# レバー回転安全弁付き爪つきジャッキ G-100 および G-100L 分解図

対象製品: G-100, G-100L, GW-100, GU-100, GD-100, ED-100

# ラム部 部品をお探しの方は、必ずご参照ください。

# G/ED シリーズ リリーススクリュー ASSY 「RSset」の仕様について

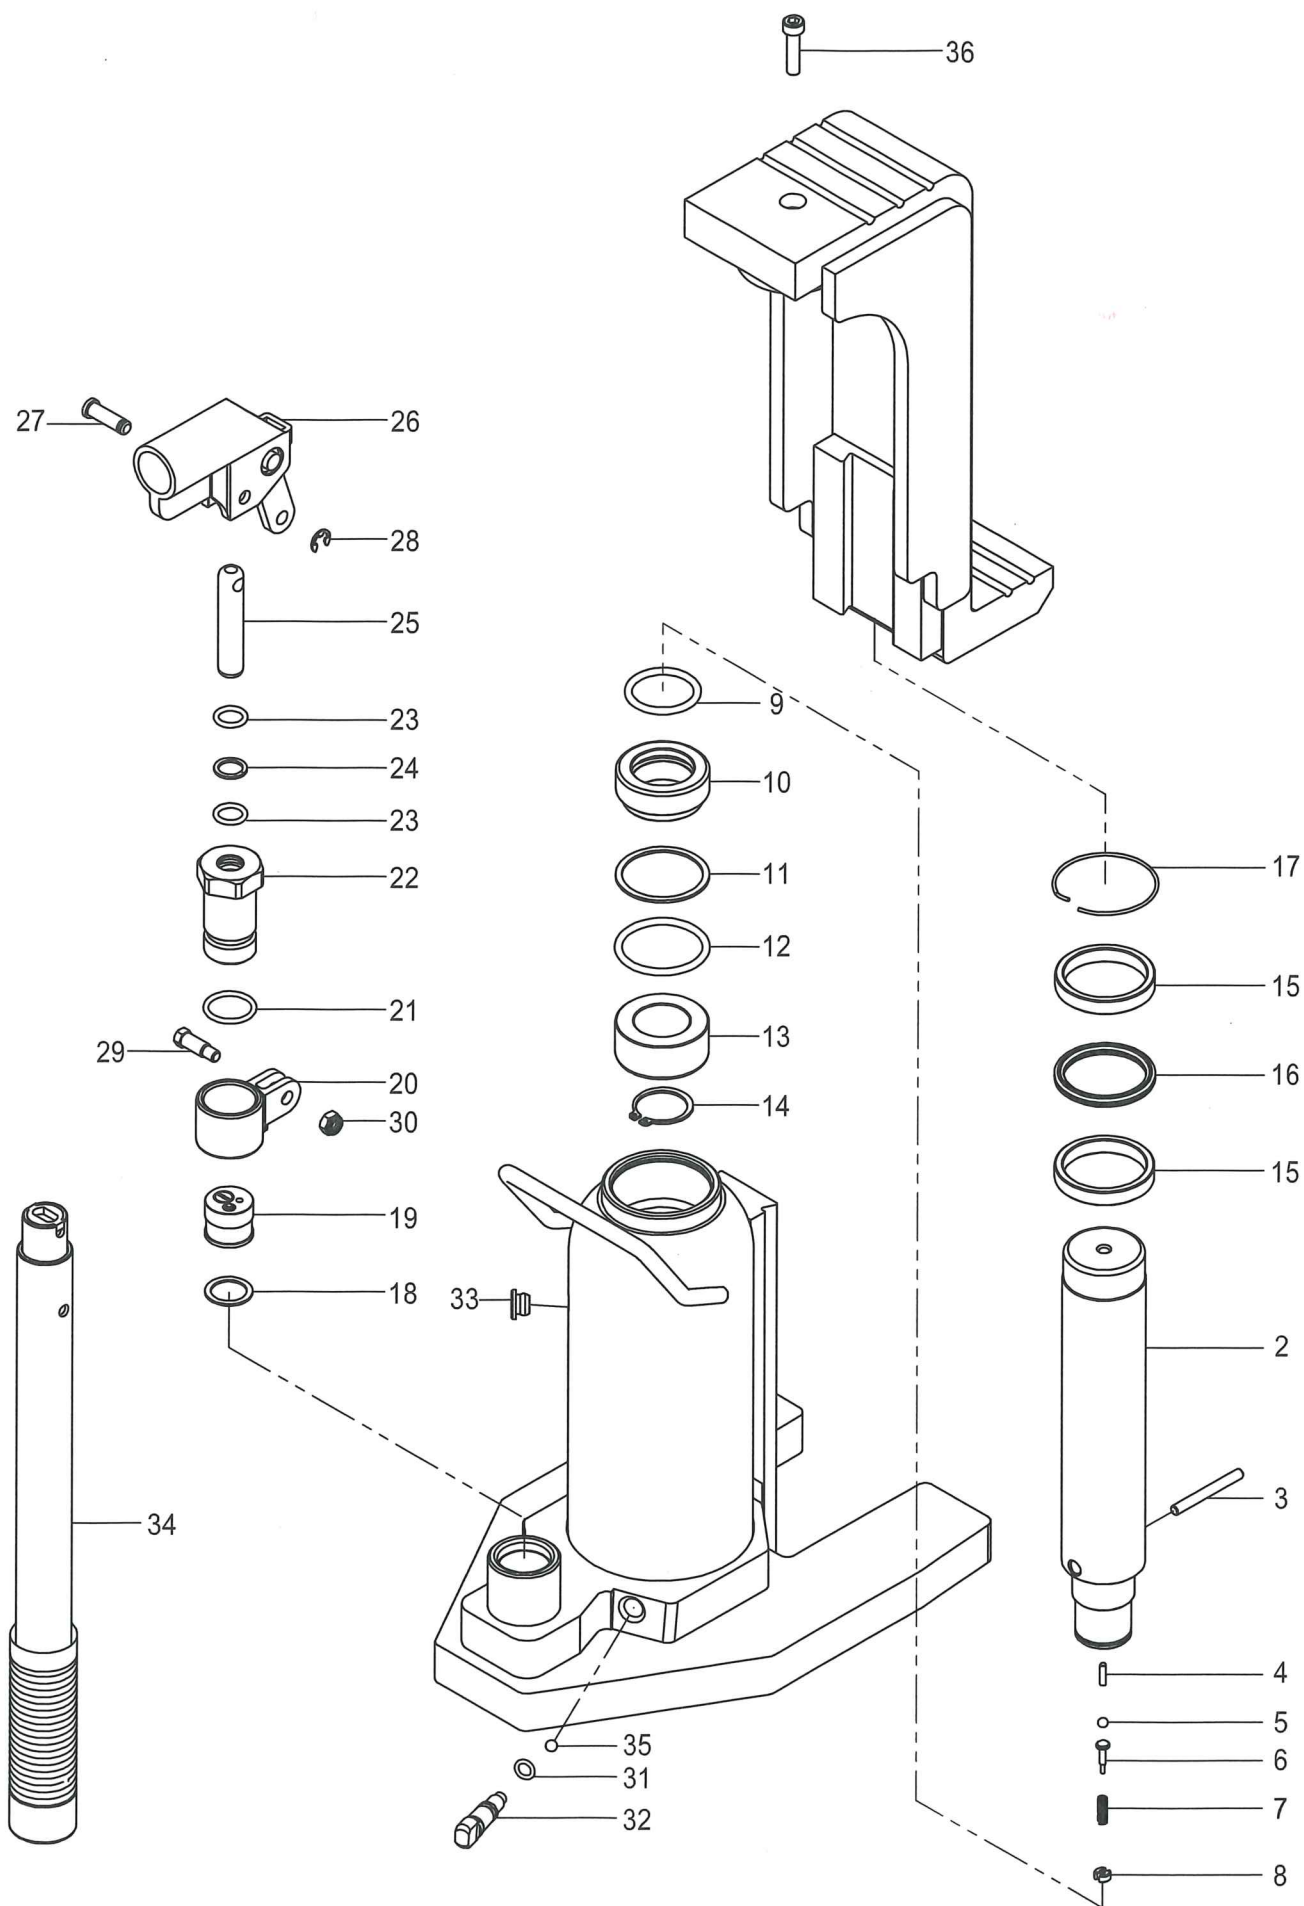
10 ton タイプジャッキのラム部で使用している、バックアップリング(G0012)・Uパッキン(G0013)・ラムベアリング(A)・ラムベアリング(B)の仕様を、下図のように変更いたしました。  
メンテナンス部品ご用命の際には、下記をご参照のうえ発注くださいますようお願いいたします。

旧仕様のラム部で使用している、バックアップリング・Uパッキン・ラムベアリング(A)・ラムベアリング(B)のいずれかを交換する場合でも、すべて現行仕様に交換する必要があります。
